Informe en versión final EIC-Lanamme-INF-0284-2024

Informe de Auditoría Técnica

Análisis de desempeño y seguimiento del proyecto: Ampliación y rehabilitación de la Ruta Nacional N°1, Carretera Interamericana Norte, sección: Limonal – Cañas

Figura 3. Inspección por parte del equipo auditor de la fabricación de las barreras

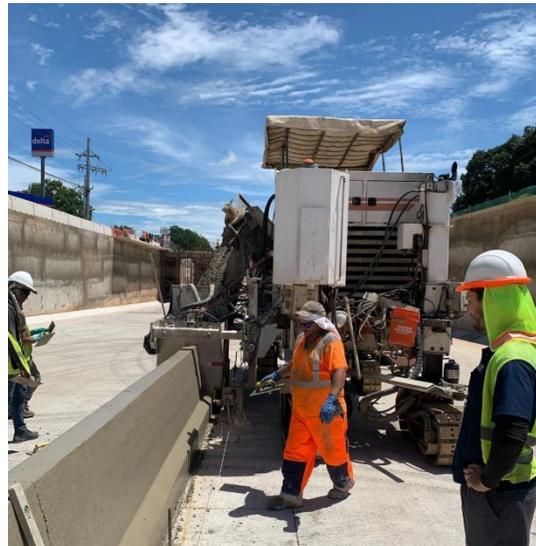
Asimismo, se verificó en sitio las dimensiones conforme la ficha técnica del certificado. (Ver figura 3)

A partir de lo anterior, es criterio del equipo auditor que este tipo de modificaciones permite mejorar la seguridad vial de los usuarios de la vía ya que se logra brindar el nivel de contención que requiere el proyecto.

Figura 4. Revisión de valores puntuales (tramos de 100 m) vs el límite de 2,5 m/km Limonal Cañas | Cuatro carriles | Tramo 145+500 m – 150 + 670 m

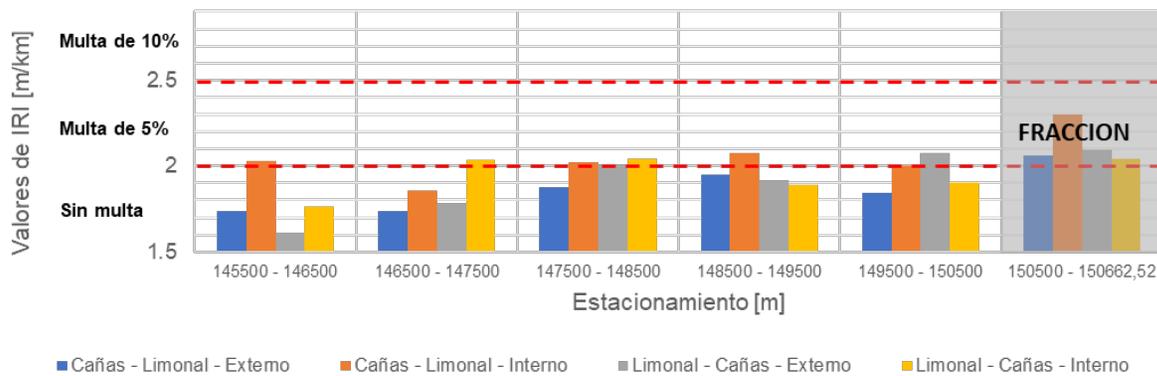
Al considerar los límites de aceptación del acabado superficial y graficar los resultados del cálculo de MRI, en la Figura 7 se puede apreciar de forma visual en qué kilometraje se presentan valores puntuales por encima del límite de aceptación para los cuatro carriles evaluados (2 sentidos y 2 carriles por sentido).

El análisis de la media fija pondera 10 tramos consecutivos, e incluye los valores de los tramos que incumplen el límite individual de 2,5 m/km. En la Figura 5, se pueden observar los valores de multa que aplican para cada rango de IRI, acorde con la Tabla 10. Algunos tramos se encuentran levemente por encima del límite de 2,0 m/km y de forma preliminar se puede considerar que la reparación de tramos de 100 m por encima del límite individual podría eliminar la condición de tramos que requieran multa, sin embargo, en otros tramos, mejorar la media fija podría requerir trabajos de mayor extensión.

Figura 6. Variación del coeficiente de fricción en el Proyecto. Sentido Limonal Cañas y Cañas Limonal.

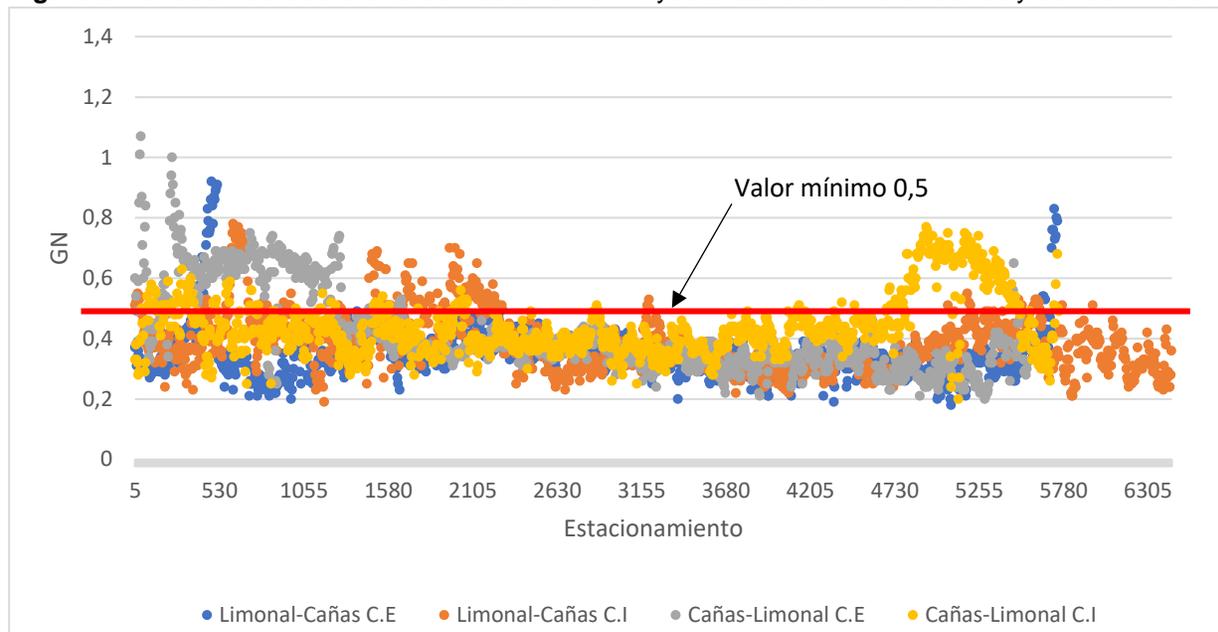
Por lo tanto, considerando que ya se tienen precedentes acerca de los desgastes en la superficie de rodamiento y con el fin de determinar la condición en la que se encuentra el pavimento, el equipo auditor procedió a solicitar pruebas para verificar la fricción en la carretera. Las mediciones se realizaron entre el 22 y el 23 de febrero del 2023 y los resultados se presentan en la Figura 6.

Como se puede observar, la mayoría de los valores son menores al mínimo recomendado que se menciona en la Tabla 12, lo cual puede generar que el agarre entre los vehículos y el pavimento no sea el óptimo, lo cual a la postre podría aumentar la probabilidad de accidentes en la vía.

Figura 8. Ubicación de los tramos analizados con FWD en el proyecto para transferencia de carga.

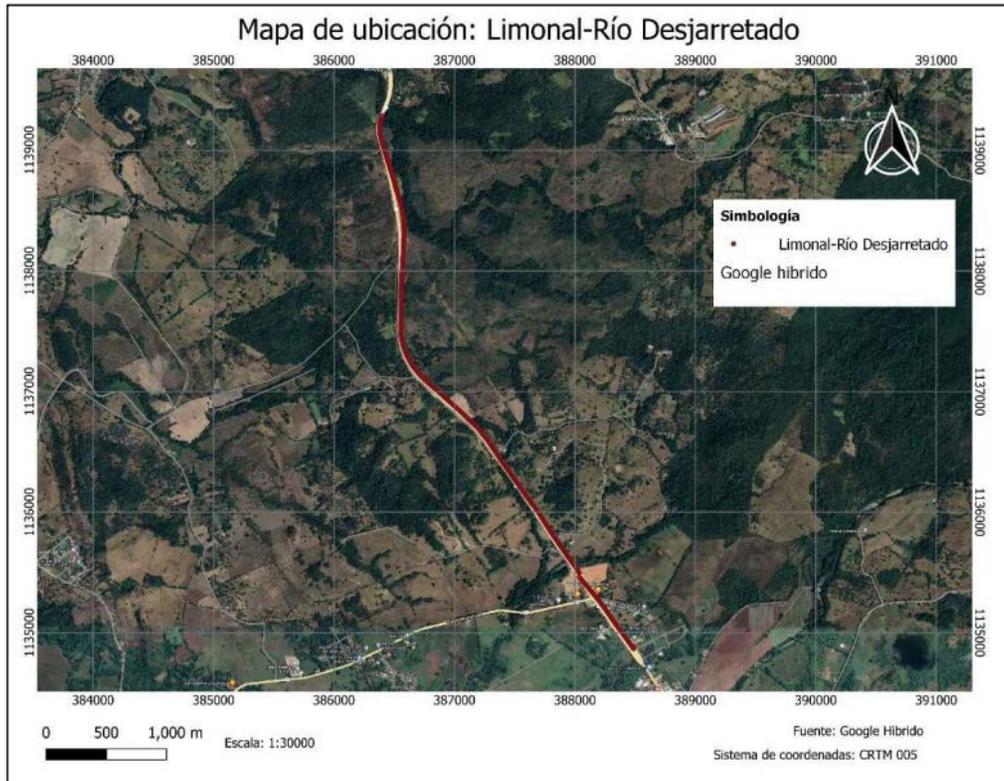
Para los tramos analizados se realizó una medición en el centro y otra en el borde con el fin de poder evaluar este parámetro. En la siguiente figura se muestran los puntos ensayados.
